VYSVĚTLENÍ ZADÁVACÍ DOKUMENTACE Č. 5

Obnova VO 2021, Brno – dodávka LED svítidel

Technické sítě Brno, akciová společnost

DOTAZ 1

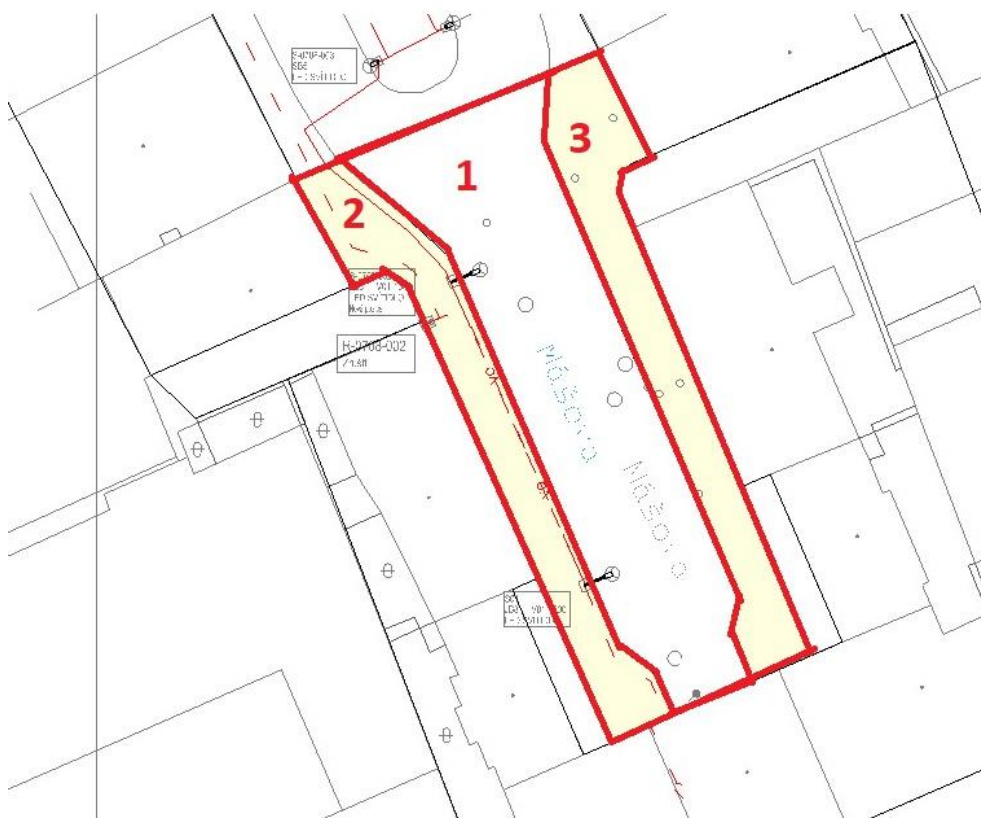
na základě poskytnuté odpovědi na dotaz č.2 z VYSVĚTLENÍ ZADÁVACÍ DOKUMENTACE Č. 4, mám doplňující otázku. Všechny označené plochy na obrázku (viz příloha) jsou zaříděné do P4? Jedná se o konec slepé ulice Mášova. Nebo jsou chodníky (plocha s č.2 a s č.3) v jiné třídě?

V rovinném výpočtu jsou chodníky zaříděné jako P6, takže plochy 2 a 3 jsou P6.
